Keuringsverslag van een elektrische laagspanning- en zeer lage spanningsinstallatie

NIET CONFORM

Datum keuring: 06/02/2026

Straatnaam Begonialaan
Huisnummer 3
Busnummer
Postcode 2900
Gemeente SCHOTEN
Land België

Afbeelding schakel- en verdeelbord:

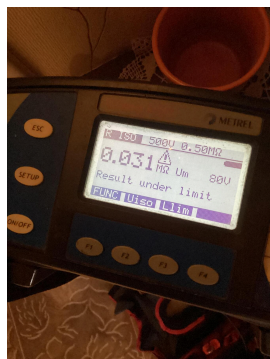
15.08 Beschadigd en gebroken materiaal dient vervangen of hersteld te worden. De beschermingsgraad van het verdeelbord tegen rechthoekse aanraking is onvoldoende. (niet tenminste IPXX-B) (Boek 1 Onderafdeling 4.2.2.3.)

15.10 De genaakbare, naakte onder spanning staande delen zijn onvoldoende afgeschermd. (Boek 1 Afdeling 5.1.4. en 4.2.2.3.)

15.11 Niet gebruikte invoeringen van het verdeelbord zijn niet correct of onvoldoende afgedicht. (Boek 1 Afdeling 5.1.4. en 4.2.2.3.)

15.15 Een alpolige scheidingsschakelaar is te voorzien om bord volledig spanningsloos te kunnen zetten. (Boek 1 Onderafdeling 5.3.5.1.B. en nota) Bord 2

I : het gebruik van lusterklemmen in het verdeelbord is niet toegestaan
